监理工程师通知单

工程名称：禹州市晶能 50MW 光伏发电项目

编号：CZZH-YZJN-TZ-026

主题：关于光伏区施工进度以及施工质量事宜：

施工现场余留的光伏组件

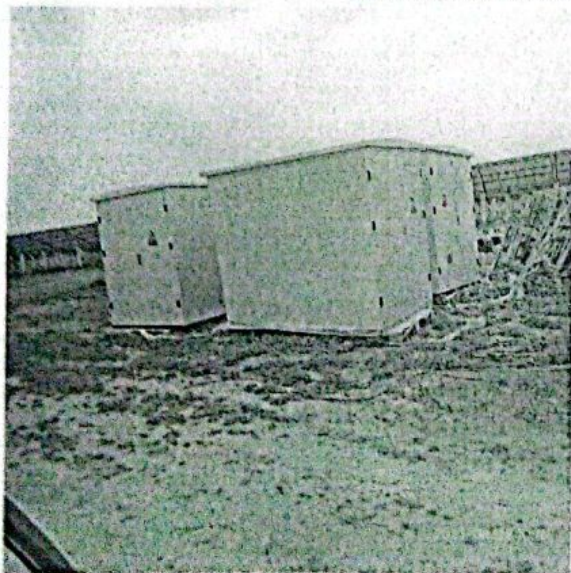
1、要求首并网（1#-3#）光伏组件于 2023 年 03 月 31 日前安装完成，截止今日施工现场仍余留约 11 箱组件未安装（光伏组件 2023 年 03 月 03 日到场）。

分支箱存放处

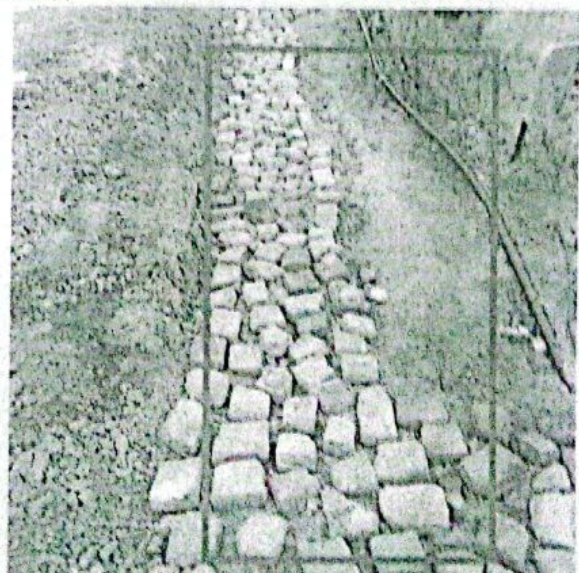
2、电缆分支箱于 2023 年 04 月 01 日到场，截止今日仍未设备基础吊装就位。

1#箱逆变处电缆沟盖砖

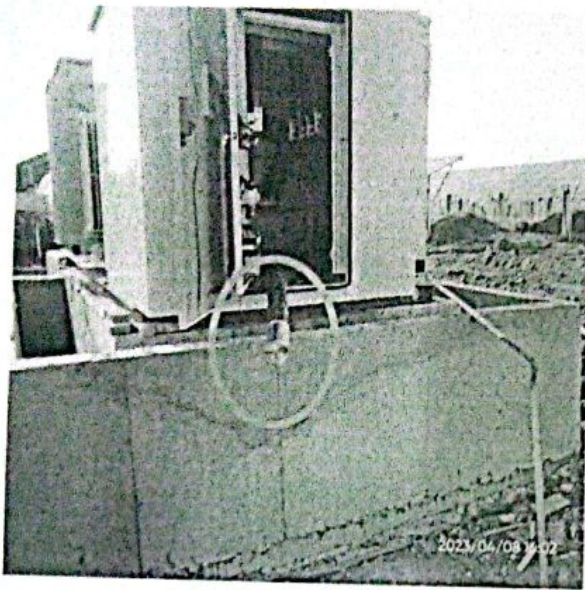
3、光伏区 3#-2#-1##箱逆变至 B3#集电线路铁塔段高压、通讯、接地沟于 2022 年 10 月已具备施工条件，因你方辅材（电缆线管及接头）未采购导致施工进度严重延期，现已具备电缆沟土方回填，你方确缺少砖，以至于未能进行下一步施工。且 1#箱逆变处盖砖不符合要求。

2#箱逆变至 1#箱逆变高压电缆头未制作

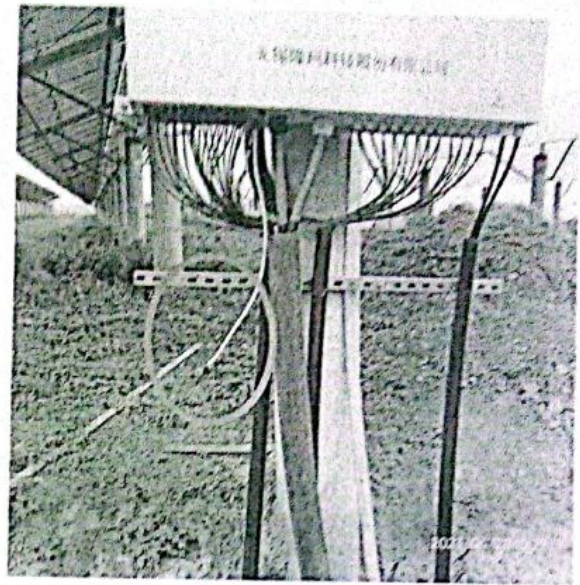
4、2#箱逆变至 1#箱逆变关于电缆接头（3*240），（7#箱逆变）分支箱至 B3#塔接头（3*240）未制作，且未做耐压、绝缘等试验，4 根高压电缆与 B3#塔导线未连接，严重影响并网发电时间。

汇流箱接地未连接

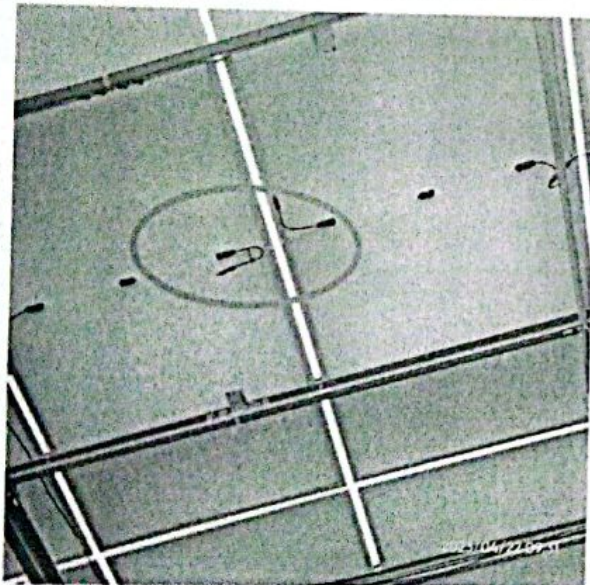
7、首并网（1#-3#）光伏区汇流箱接地线未连接，箱逆变设备接地环网扁铁以及接地极深度不符合要求。

光伏组件安装错误

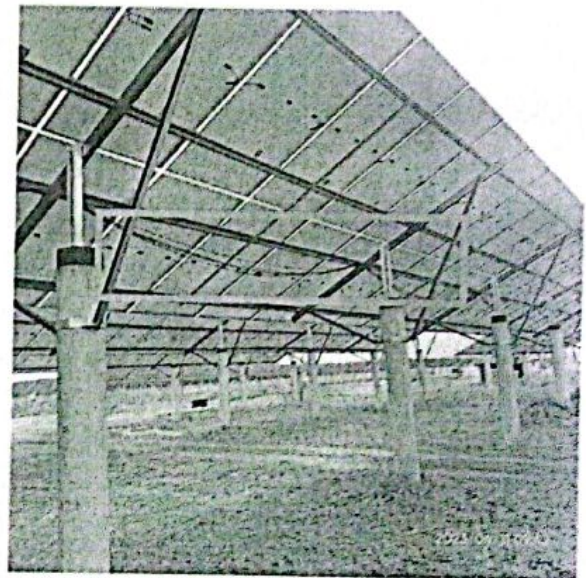
6、首并网（1#-3#）光伏区部分组件之间 M4 插头、接地线未连接完成，个别组件安装错误，组串线未绑扎且未连接完成。

施工现场预制管桩

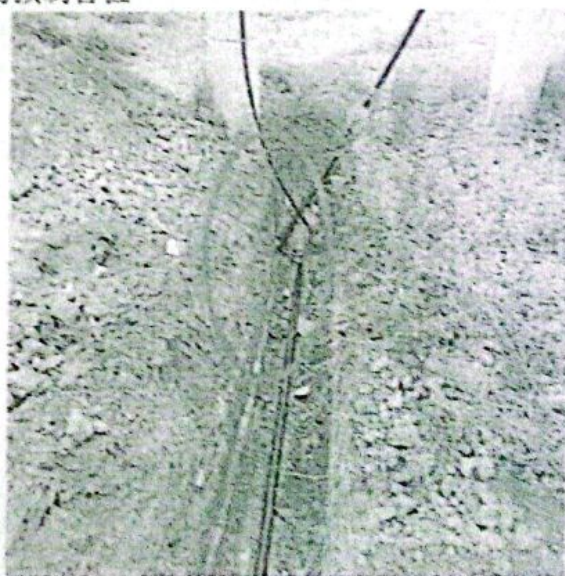
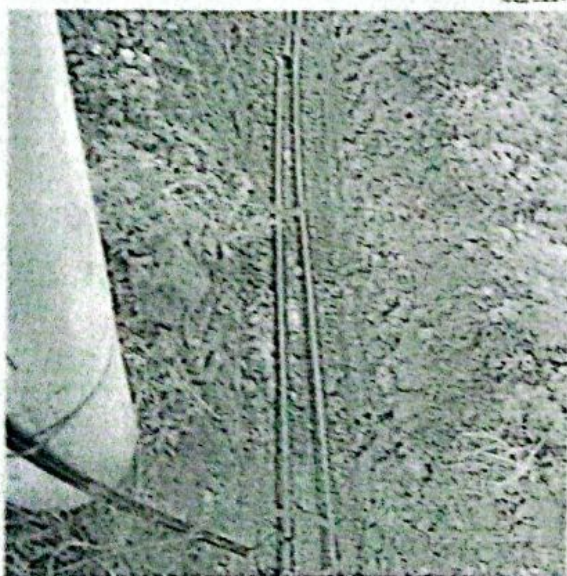
8、预制管桩陆续已进场，打桩作业人员迟迟未进场进行打桩作业。
